AVIS SUITE A EXAMEN DE DOCUMENTS

FICHE N° : 13

PARIS - SNC PARIS 17 AND CO - TRANCHE 2 - CONSTRUCTION ENSEMBLE IMMOBILIER - 4 AVENUE DE LA PORTE DE SAINT OUEN

Éléments examinés	Avis*	Observations et commentaires	N°
GOE - Paquet de 3 barres horizontales

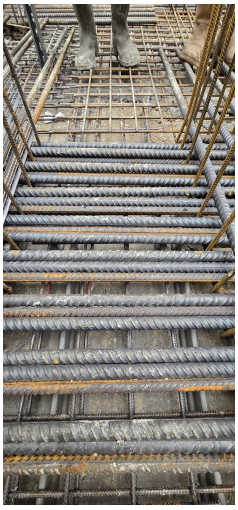
F	Rappel de l'observation précédente : La disposition des armatures en armatures de 3 barres horizontales n'est pas conforme (cf. FD P 18-717 §8.9.1) il conviendra d'adapter le ferraillage en paquet formant un triangle. La justification de l'enrobage par diamètre équivalent du paquet et justification au calcul (déplacement du cg des barres) devra nous être transmise. Autocontrôles à transmettre, cf. Avis 544. L'avis 541 est levé.	
GOE - NHG Radier - Prise en compte de la pression Références: P17_T2_IN_EXE_LGD_GOE_I003_NDC_IZ_FD_028004_B-B. Note d'hypothèses du radier	F	Rappel de l'observation précédente : Il conviendra de nous confirmer que la poussée des terres et des eaux sur la paroi n'est pas considérée dans la justification du radier (§4.4.2). En effet, ces efforts ayant un effet favorable sur le radier ne doivent pas être considérés dans le dimensionnement du radier. Retour entreprise: Poussée des eaux non considérée dans la justification des radiers. Poussée des terres considérée avec le coefficient adapté (charge favorable) L'avis 531 est levé.

Éléments examinés	Avis*	Observations et commentaires	N°
GOE - Dispositions à préciser

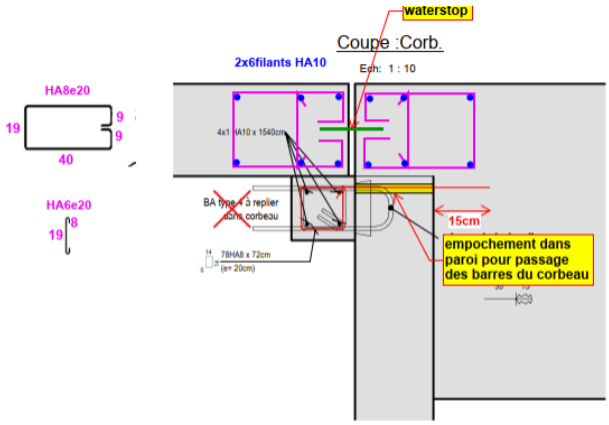
Références: 24-11-14 -T2-CT-RAPPORT D'ETAPE 01-241112_Retour LEG ING.pdf	S	**Rappel de l'observation précédente :** **1°)En attente de la justification du mur de soutènement à la poussée (mise en œuvre non conforme aux dispositions de la G3 de l'entreprise)** **-> Suite au retour entreprise : Justification à la flexion transmise, la remarque 1 est levée.** **2°) ainsi que le détail d'ancrage du corbeau support de la dalle du PH5 de l'auberge. Le traitement du cuvelage au droit des 2 joints actifs (joint sec et corbeau) devront être précisées.** **L'ancrage du corbeau se fait par empochement dans la paroi existante au lieu disposition en corbeau. Disposition favorable.** **Le traitement de l'étanchéité au droit du corbeau (coin joint sec) reste à préciser.**	**547**
GOE - Armatures anti-poinçonnement radier Références: P17_T2_IN_EXE_LGD_GOE_I003_ARM_I1_FD_028160_A-A. Armatures radier - Plans de détails - Zone 1 P17_T2_IN_EXE_LGD_GOE_I003_ARM_I1_FD_028153_A-A. Armatures radier - Nappe inférieure - Zone 1 P17_T2_IN_EXE_LGD_GOE_I003_ARM_I1_FD_028156_A-A. Armatures radier - Nappe supérieure - Zone 1 24-11-14 -T2-CT-RAPPORT D'ETAPE 01-241112_Retour LEG ING.pdf	F	Rappel de l'observation précédente : Les contours non continus au droit des fosses des poteaux doivent être justifiés avec un contour u,out réduit conformément aux prescriptions de la NF EN 1992-1-1 et la FD P 18-717. Il conviendra également de préciser si la vérification au poinçonnement des voiles a été effectuée (cf. 6.4.1 FD P 18-717) Suite retour de l'entreprise : -> vérification des voiles faite conformément à FD P 18-717 -> Calcul des contours réduits des cages de poinçonnement autour des cages. L'avis 533 est levé.
